1.2 JUSTIFICACION Y ALCANCE DE MODIFICACIONES POR ITEMS ELIMINADOS.

1.3 JUSTIFICACION Y ALCANCE DE MODIFICACIONES POR ITEMS NUEVOS

RESUMEN GENERAL DEL CONVENIO MODIFICATORIO Nº 1. (CM-1)					
1	TOTAL, POR VARIACIONES DE CANTIDAD	GL	1	227.029.099	227.029.099
2	TOTAL, DE ITEMS ELIMIDADOS	GL	1	-429.591.014	-429.591.014
3	TOTAL, DE ITEM NUEVOS	GL	1	721.420.999	721.420.999
				RESUMEN TOTAL (1+2+3)	**518.859023**

engineering saeca	ANTEPROYECTO: PABELLON DE CONTINGENCIA.	ESCALA 1:125
	HOSPITAL REGIONAL DE LUQUE. Planta de Arquitectura.	REV: 07-04-2021

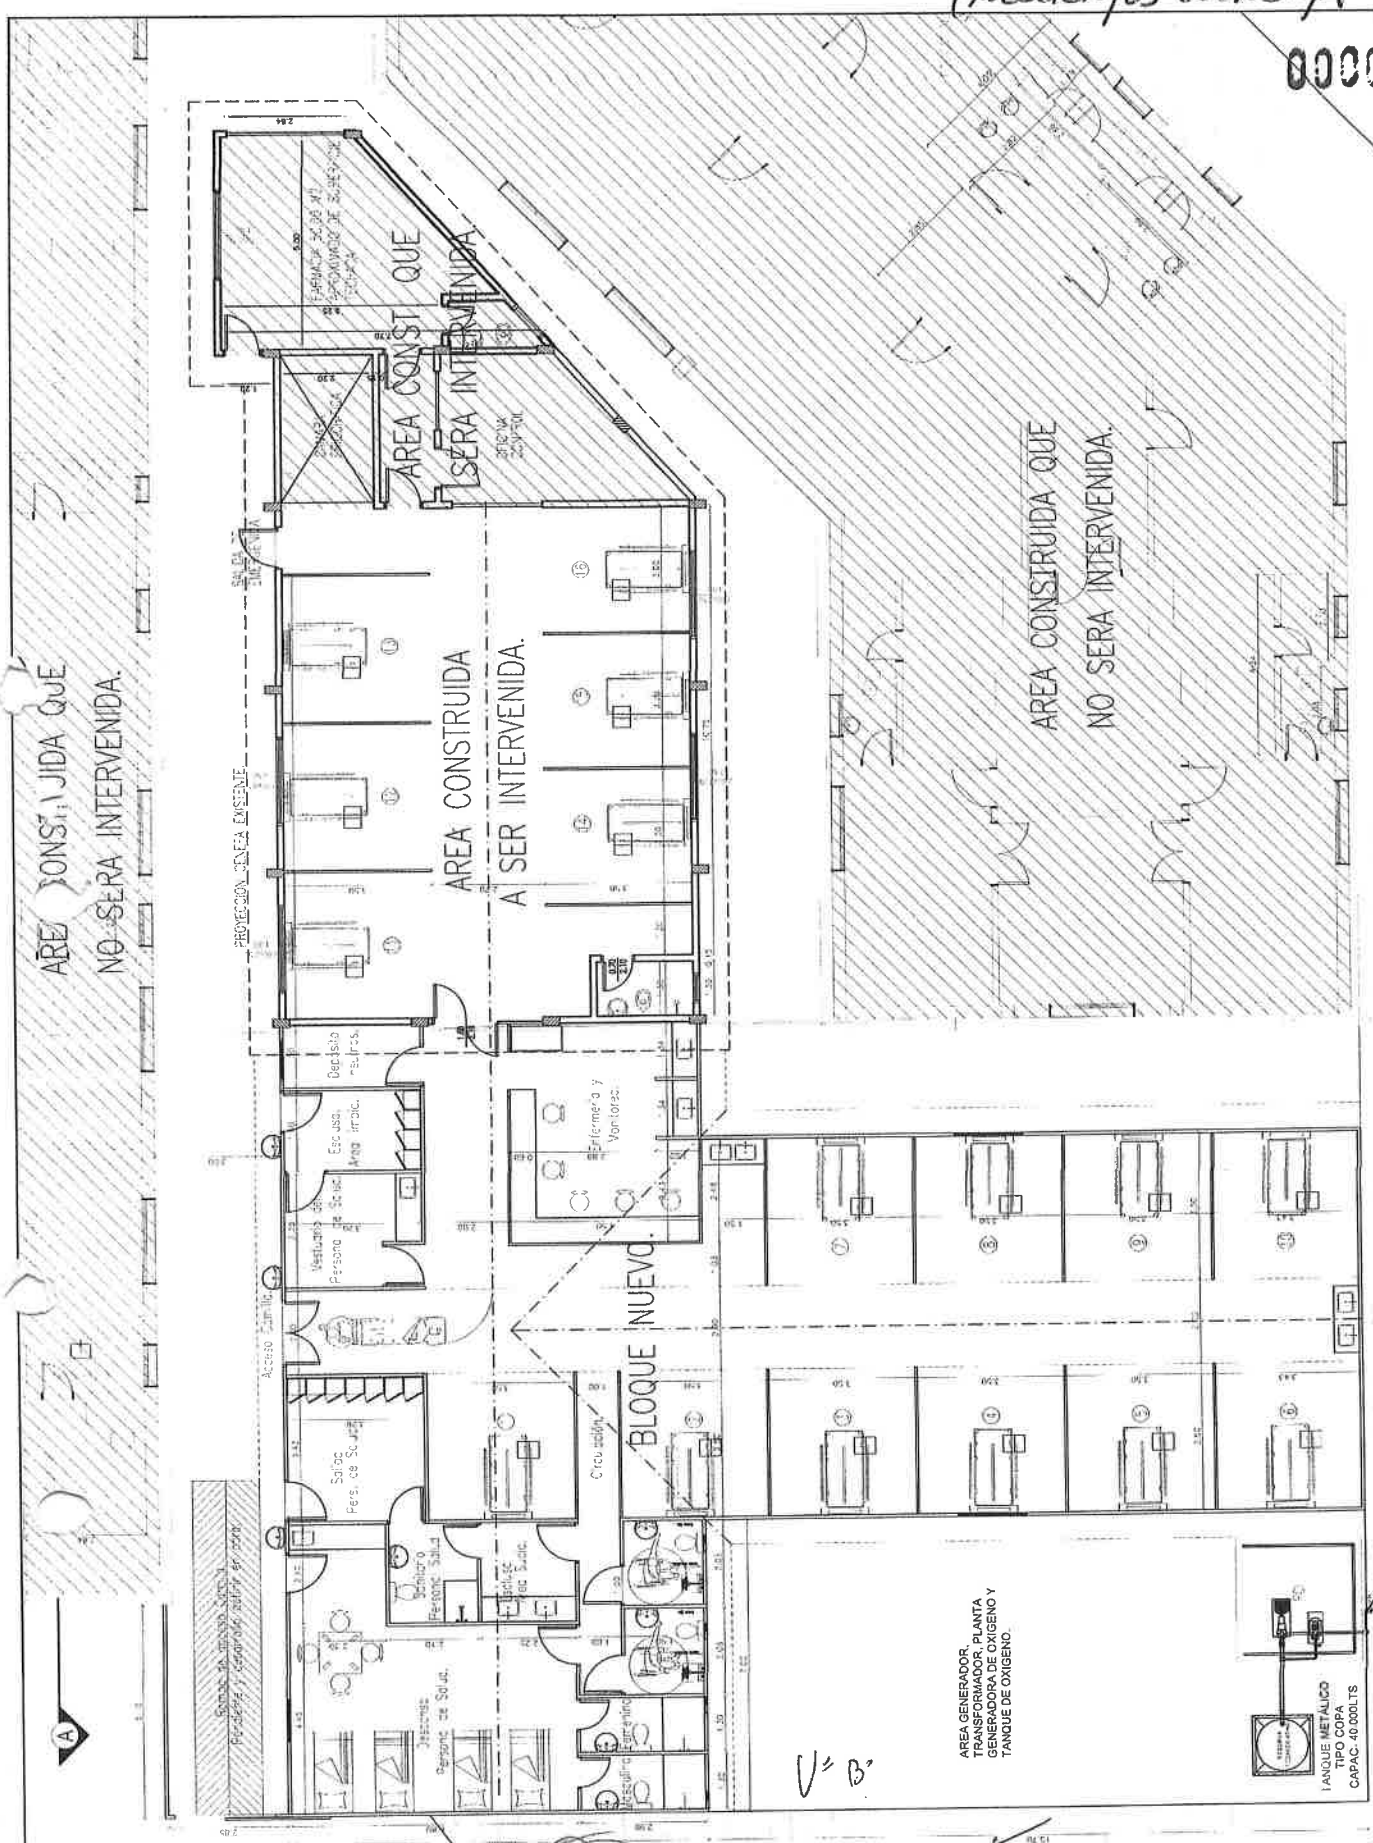
*OBSERVACION: es HOSPITAL GENERAL de Luque
